資料1. 環境影響評価書（生物・生態系の現況調査における科学的調査手法）に関する事業者回答の検証（その1）

内容	日本イコモス国内委員会の指摘 (2023年1月29日、2月20日)	事業者の回答（2023年4月27日） 東京都環境影響評価審議会令和5年第一回総会	日本イコモス国内委員会の検証と回答（2023年5月10日）
位置 名称	<p>&lt;指摘事項 1-1&gt;            図 8.6-2 植物群落調査地点            ②の地点は、テニスコートであり、            評価書に記載されている            「中央広場と絵画館前広場をつなぐ広場」は存在しない。            (評価書 298 頁)</p>	<p>「図 8.6-2 植物群落調査地点」のうち「②中央広場と絵画館前広場をつなぐ広場」がテニスコートとの指摘については、テニスコートではなく円周道路沿いの緑地②を対象に調査を実施しております。なお、地点名の「中央広場と絵画館前広場をつなぐ広場」については「図 8.6-16 樹木の分布状況（建設後）」等に示す将来整備後の名称③を使用しております。            (植物群落調査：植物の種類や地面を被っている割合（被度）、高さ等についての調査)</p>  <p>図 8.6-2 植物群落調査地点②より抜粋</p>  <p>図 8.6-16 樹木の分布状況（建設後）より抜粋</p>	<p>「現況調査」の項目であり将来整備後の名称を記載することは不適切です。誰も理解することはできません。記載されたエリアはテニスコートであり、回答書に記載されている緑地の範囲は図示されていないため、理解することはできません。回答にあるように整備後の名称を使うのであれば神宮外苑広場南側は、秩父宮ラグビー場であり御説明が一致していません。当該地域は貴重な樹木を伐採し、整備後は文化交流施設が建設される計画となっており、「広場」とはなっていません。</p>  <p>文化交流施設の建築が建てられ、「広場」ではない。</p> <p>図 8.6-2 植物群落調査地点より抜粋 図 8.6-16 より抜粋</p>

図 8.6-4 緑地の分布状況

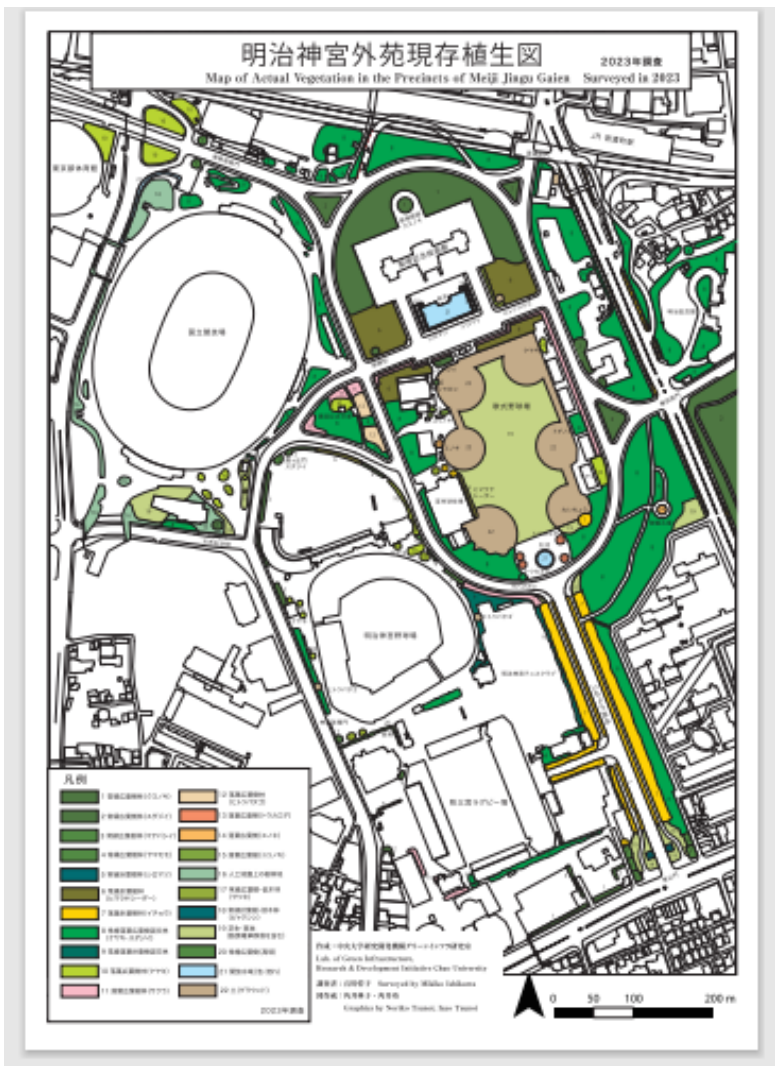
「緑被率の求積は、相観植生図から求めた」と記載されているが、現況調査結果の「相観植生図」が評価書の中に掲載されていない。

緑地の分布状況を現存植生図とすることは、重大な間違い

p. 303 記載の「相観植生図」が評価書の中に掲載されていないとの指摘については、p. 309 の「図 8.6-4 緑地の分布状況」が同図に該当します。

表 2.4-20(4) 植物群落調査結果（緑地（並木東側））

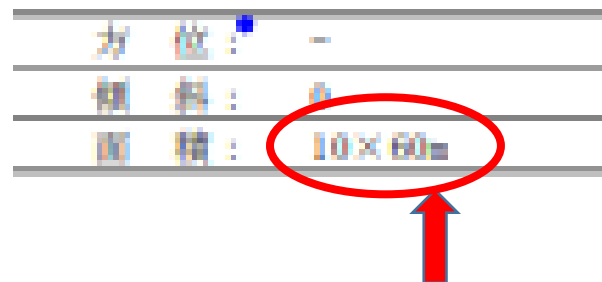
**方法** <指摘事項 1-2>  
**論** 図 8.6-2 植物群落調査地点  
**Step2** ③緑地（並木東側）は延長 300m 以上あり、調査地点 1 ヲ所は不十分。  
**調査** <指摘事項 1-1 4>  
**区** 図 8.6-5(3) ③緑地（並木東側）の植生断面図  
**面積** 延長約 300m におよぶ並木東側の緑地であり、いちょう並木を支える緑地帯として、創建時より継承されている。  
 植物社会学の群落調査の基本を踏まえない 10mX60m の長大な区画が 1 ヲ所しか調査されなかったため、群落構造が正しく把握できていない。  
 （資料編 470 頁）  
 詳細：日本イコモス要請書（1 月 29 日）の 8～9 頁に詳述。

- 均一とみられる群落についても、複数の調査区を設け、仮説を検証していること（恣意的判断の回避）。
- 調査面積は、樹林地の場合は、一般に高木層の樹高より、やや広い一辺を採用し、地形、人為的影響を考慮し、調査区を設定しています。
- 明治神宮内苑の森林群落の調査区は、以下に示す通りです。  
 本評価書が採用された 10mX60m の調査区（並木東側）については、執筆者は、これまで数多くの植物社会学に基づく群落調査を行ってきましたが、既存資料でも拝見したことはありません。群落を判断するために、組成表を作成いたしますが、出現種数は、重要な解析項目です。調査区が、群を抜いて広い場合は、出現種数に変動が生じます。  
 このため、調査区のとおり方は、樹林に関しては、概ね高木層の高さ（当該地では約 20m）を目途に、これを一辺とし採用することが行われています。

このように、明治神宮内苑の植物社会学調査では、概ね 20m（高木層の高さ）を目途に、立地特性に応じて調査区を設定していますが、10×60m の調査区は、学術的に不適切です。

建国記念文庫の森：「現存植生図」

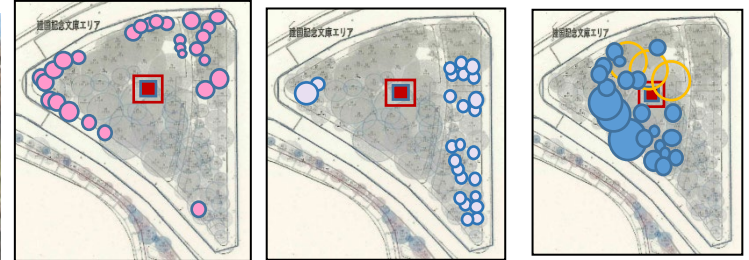
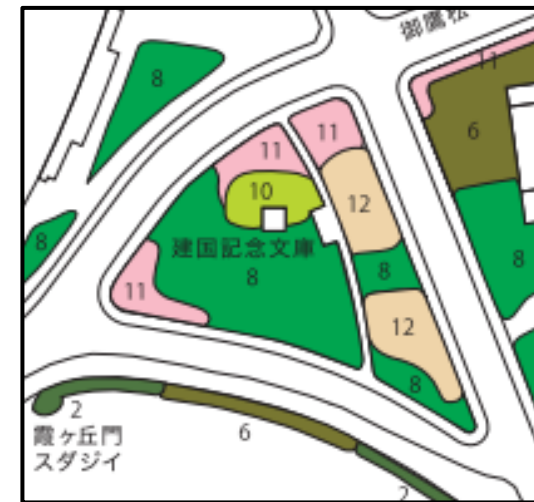
<事業者の現存植生図> 表 8.6-4 抜粋  
全域が落葉広葉樹（正しい調査が行われていない）

<日本エコモス国内委員会作成：現存植生図>  
建国記念文庫の森（凡例：資料2参照）

表 2.4-20(2) 植物群落調査結果（神宮外苑広場（建国記念文庫）南側）

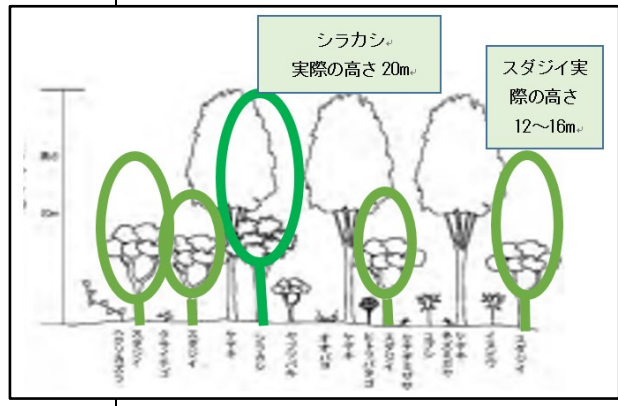
「建国記念文庫の森」群落調査の位置及び断面図：（南側の樹林地と記載。種組成が整合せず。確認が必要）

表 2.4-20(2)は、建国記念文庫の森南側」と記載されていますが、現地で確認を行った結果、当該樹林地において唯一出現するタブノキは北側の森にあることから、この調査区は、北側の保存される予定の樹林地ではないかと考えられます。至急、確認をすべきです。この群落は、高木層（T1）はケヤキ(3.3)ですが、亜高木層にはスダジイ(3.3)が占めており、落葉広葉樹と常緑広葉樹の階層性のある群落であり、常緑・落葉混交林（スダジイ・ケヤキ）の分類が適切です。また、毎木調査表と照合した結果、植生断面図は以下の通り間違っていました。以上より、データとしては、著しく信頼性に欠けるものと言わざるをえません。

亜高木層のスダジイの生育が旺盛で、常緑広葉樹林への遷移が進んでいます。（図 8.6-5(1)に追記）

表 2.4-20(1) 植物群落調査結果 (神宮外苑広場 (建国記念文庫) 北側)

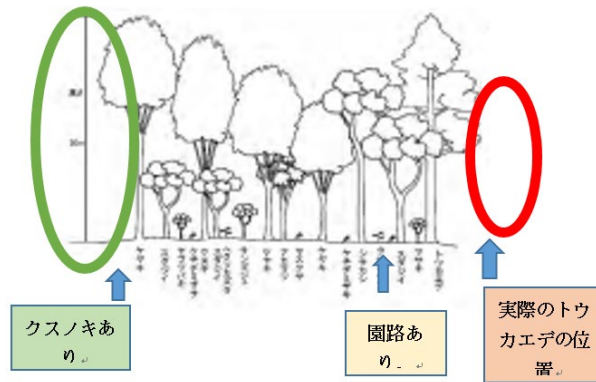
「建国記念文庫の森」 群落調査の位置及び断面図：(北側の樹林地と記載されていますが、確認が必要)

表 2.4-20(1) は、建国記念文庫の北側」と記載されていますが、毎木調査表及び現地を確認を行った結果、亜高木層に、南側の森には出現しないタブノキが、現況通り出現しないことから、この調査区は、ラグビー場の建設により破壊される予定の南側の樹林地ではないかと考えられます。至急、確認をすべきです。この群落は、高木層 (T1) はケヤキ(5.4)となっていますが、亜高木層にはスダジイ(2.2)とシラカシ (2.2) が占めており、落葉広葉樹と常緑広葉樹の階層性のある群落であり、常緑・落葉混交林 (スダジイ・ケヤキ) の分類が適切です。また、毎木調査表と照合した結果、植生断面図は以下の通り間違っていました。著しく信頼性に欠けるものと言わざるをえません。

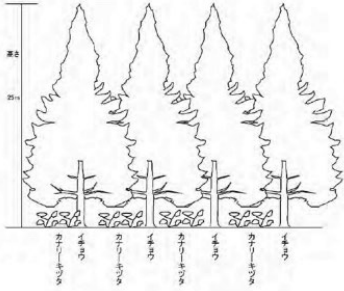
「4列いちよう並木は、景観上も重要ないちよう並木  
が存在する」

この文章は、日本文としては通用いたしません。  
言い訳は、環境影響評価審議会への回答書、そして  
説明においてすべきではありません。

図 8.6-5(1) ①神宮外苑広場（建国記念文庫）の植生断面図より抜粋

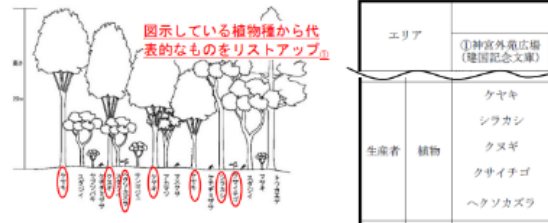
④代表的樹種リストには、重要な識別種であるスダジイが記載されていません。

また、図 8.6-5(1)の植生断面図は、既に指摘を行いました。第二層を構成するスダジイの樹高が、毎木調査表と照合した結果、誤っています。

表 8.6-26 に記載の植物種の記載の基準については、p.310～p.312 の植生断面図の図示している植物種から代表的なものをリストアップ<sup>①</sup>しております。また、スダジイの記載が欠落しているとの指摘については、当該地区の潜在自然植生に分類しており、表 8.6-26 やそれを説明した文章<sup>②</sup>にも記載しております。

図 8.6-6 緑のネットワークの状況（現況）より抜粋

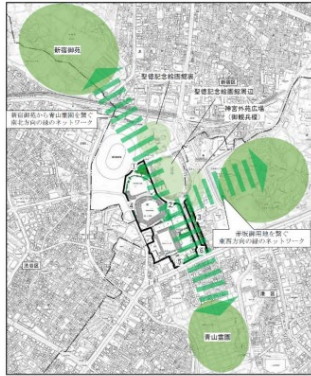
この図は、外苑の設計意匠の基本を知らない調査者が恣意的に書いたものと判断され、誤りというよりは、現実を踏まえない「虚偽」のダイアグラムとなっている。

新宿御苑～外苑～青山霊園に至る南北軸は、この図に示す通りであるが、東西軸は、間違っている。

創建時の図面をみれば明らかであるが、外苑の東西軸は、絵画館の前景を東西に支えるものとして設計されている。建国記念文庫の森から、絵画館前のヴィスタ景を支える東西の常緑樹林帯を経て外周林に至り、明治記念館の庭園に至る構造が東西軸である。更に、この東西軸は武蔵野台地の崖線の緑地を包含し、東宮御所の緑地から外濠に繋がり、弁慶橋（風致地区）に至るダイナミックな構造となっており、東京を代表する緑のネットワークである。

この項は、現況の記載であり、事実を捻じ曲げて、記載することはできません。修正が必要です。

緑のネットワークの東西軸が間違っているとの指摘については、建国記念文庫の森から、絵画館前のヴィスタ景を支える東西の常緑樹林帯を経て、外周林に至り、明治記念館の庭園に至るネットワークが存在することは認識しておりますが、当該ネットワークのみとは考えておらず、より緑量の多い場所（神宮外苑広場（御観兵衛）等）に矢印を記入しており、虚偽ではございません。

図 8.6-11 神宮外苑広場（建国記念文庫）の保全エリアより抜粋

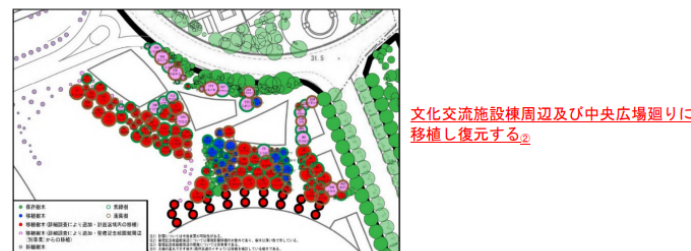
①ラグビー場の建設に伴う神宮外苑広場（建国記念文庫）の樹林地の変化を、樹木位置図、伐採・移植計画に基づき、精査を行った結果、一部ではなく、80%近い樹林地が破壊されることが明らかになった。

建国記念文庫の森は、現況の面積の80%近い樹林地が、破壊されます。

この御回答は、同じ図面を単に貼り付けているだけで、内容が記載されておらず、御回答として成立しないものとなっております。

神宮外苑広場（建国記念文庫）の樹林地は一部ではなく、80%近くが破壊されるとの指摘について、神宮外苑広場（建国記念文庫）等の緑地は破壊するわけではなく、北側は保全エリアとして残し<sup>①</sup>た上で、文化交流施設棟周辺及び中央広場廻りに移植し復元する<sup>②</sup>計画です。なお、移植先には神宮外苑広場（建国記念文庫）等から約112本の樹木を移植し、さらに新植樹木も配置することで、神宮外苑広場（建国記念文庫）の樹林及び生態系を復元いたします。
